**Forum mondial de l'harmonisation  
des Règlements concernant les véhicules**

Groupe de travail de la sécurité passive

**Règlement n° 129 (Dispositifs renforcés de retenue pour enfants)****Proposition révisée de série 01 d'amendements au Règlement  
n° 129 (Dispositifs renforcés de retenue pour enfants)****Communication de l'expert de la France\***

Figure 1  
Configuration d'une ceinture de sécurité de série

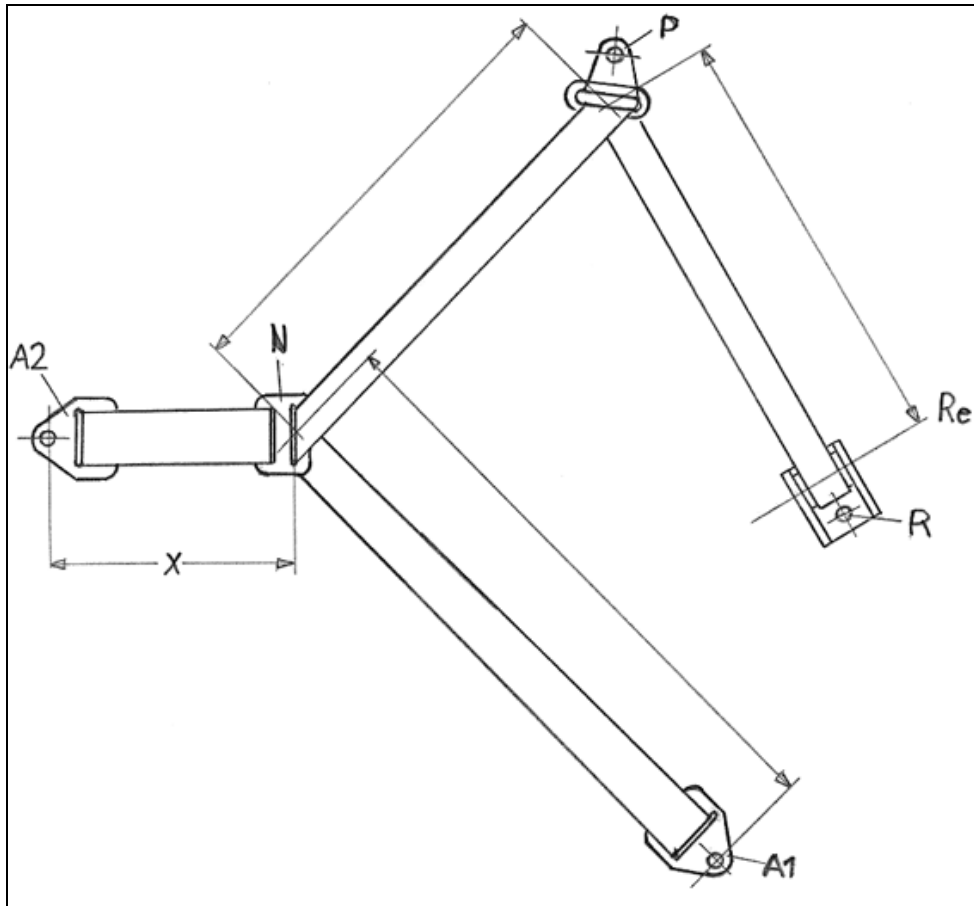
1. La ceinture de sécurité utilisée pour l'essai dynamique, qui doit satisfaire aux prescriptions de longueur maximum, doit correspondre à l'une des deux configurations présentées à la figure 1. Il doit s'agir d'une ceinture à enrouleur trois points.

Dans la figure 1 ci-dessous, la valeur de X est de  $200 \pm 5$  mm. La longueur effective de la sangle entre l'ancrage A1 et l'axe de la bobine du rétracteur Re (lorsque la sangle est complètement déroulée, y compris la longueur minimum de 150 mm pour les essais du dispositif renforcé de retenue pour enfants doit être égale à  $[2\ 820] \pm 5$  mm si elle est mesurée en ligne droite, sans aucune charge et sur une surface horizontale. Cette longueur peut être rallongée pour les essais de certaines catégories. Pour toutes les catégories de dispositifs renforcés de retenue pour enfants la longueur de sangle enroulée sur la bobine doit être au minimum de 150 mm.

**Figure 1**  
**Dispositif ou appareil de mesure d'un coussin rehausseur universel**

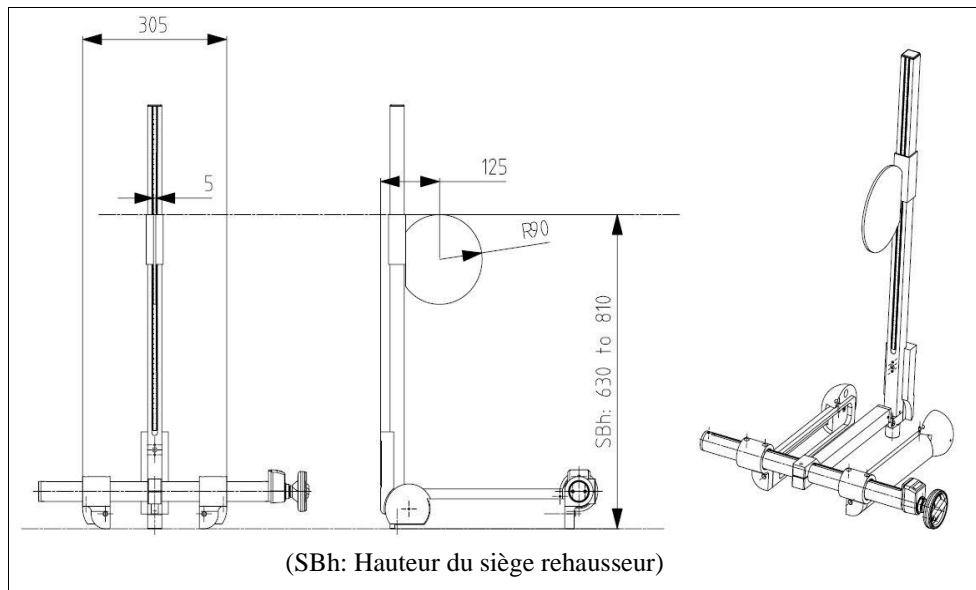
L'appareil de mesure servant à évaluer un coussin rehausseur universel est décrit à la figure 1; il doit avoir une masse de  $10 \pm 1$  kg.

**Figure 2**  
**Installation de l'appareil de mesure pour mesurer les dimensions Z5 et Z95**

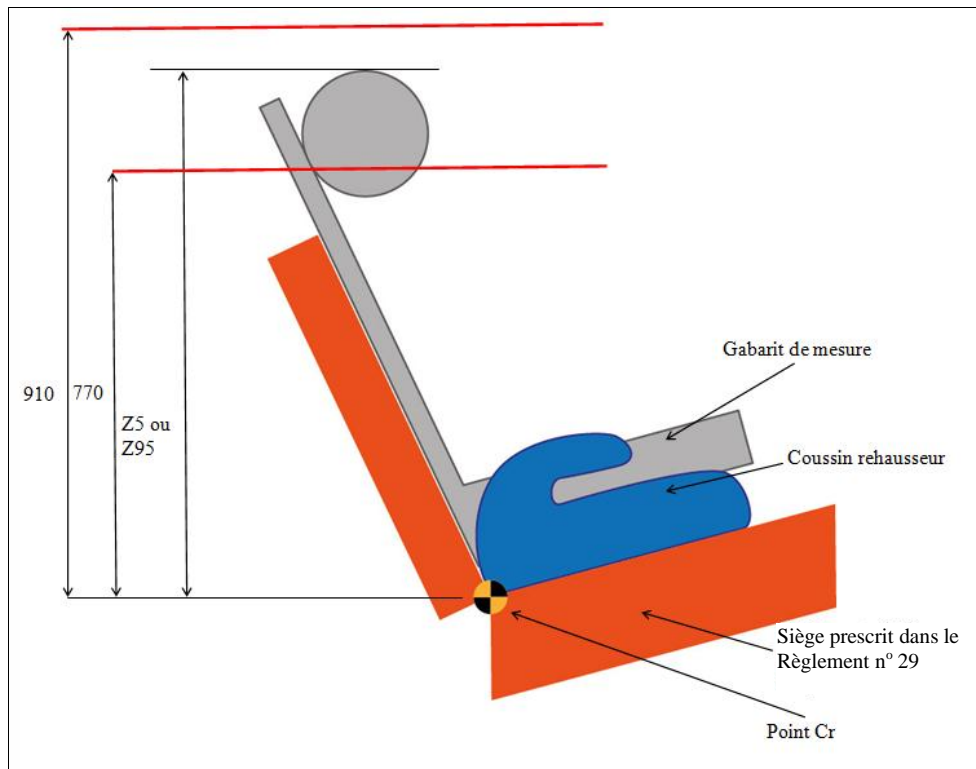
- 2.2 **Placer le coussin rehausseur sur la banquette d'essai prescrite dans le Règlement n° 129.**
- 2.3 **Placer l'appareil de mesure sur le coussin rehausseur comme indiqué à la figure 2.**
